| IMAI ELECTRIC CO., LTD. JAPAN | 設計 Designed Date 13.07.01 | 品名 Description 三相乾式複巻変圧器 Dry-type Insulation Transformer | 材料 Material | 表面処理 Finish | 摘要 Remarks |
| | 今井電機株式会社 | | 型名 Model | PET3-Y010P-26 | |
| | | | 図番 Dwg.No. | SPET3Y010P26-V2 | |

## 回路図
Circuit Diagram

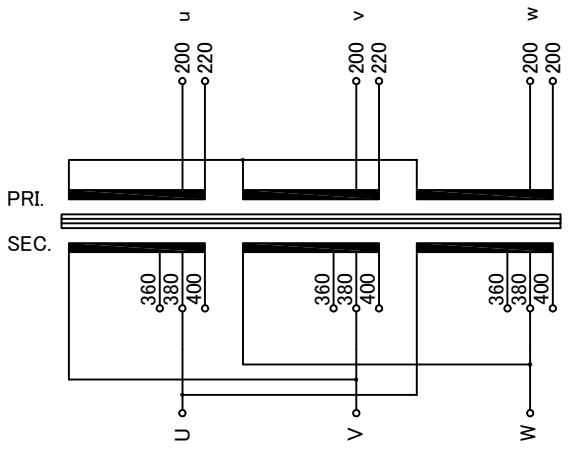
| 訂正記号 Rev. No. | 訂正日 Date | 訂正事項 Content | 変番 Ver. | 訂正者 Designed |
|---|---|---|---|---|
| 4 | 17.08.21 | △結線 出荷渡り線配線変更(400V→380V) | V2 | N.Marukai |
